Projekt „ ÚSTÍ NAD ORLICÍ – KANALIZACE A ČOV “			
Změnový list č.		č.	
Část A: OZNÁMENÍ ZMĚNY		ZL č.1B-54	
Komu:	TEPVOS, spol. s r.o.	Datum:	8.5.2014
Odesláno/			
	předáno:		
Stavební objekt (provozní soubor):		SO 1.50 – vstupní čerpací stanice	
Odkazy:	na specifikaci:	RDS	
	na výkresy:	Projektová dokumentace změny RDS	
	na rozp. podklady:	Výkaz výměr změny – kalkulace změny	
	na jinou část smlouvy:		
ZMĚNA – popis změny:			
Popis změny:			
Vzhledem k stávajícímu technickému stavu elektroinstalace a požadavku ČEZ, bylo rozhodnuto o provedení následujících úprav:

Podprojekt: 1B – ČOV
SO/PS: SO 1.50 – vstupní čerpací stanice
Změna: Úpravy kolem trafostanice
Datum:

kobka č.:K2 - BFJ 35/400 - T1

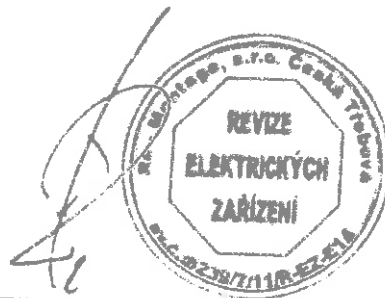
spoušť porušené pojistky není funkční, natahovací mechanismus vybavovacího střadače není 100% funkční (dochází k prokluzům)

Při porušení vn pojistky nedojde k vypnutí odpínače a tím může dojít k poškození transformátoru a následně k poškození třífázových točivých strojů.
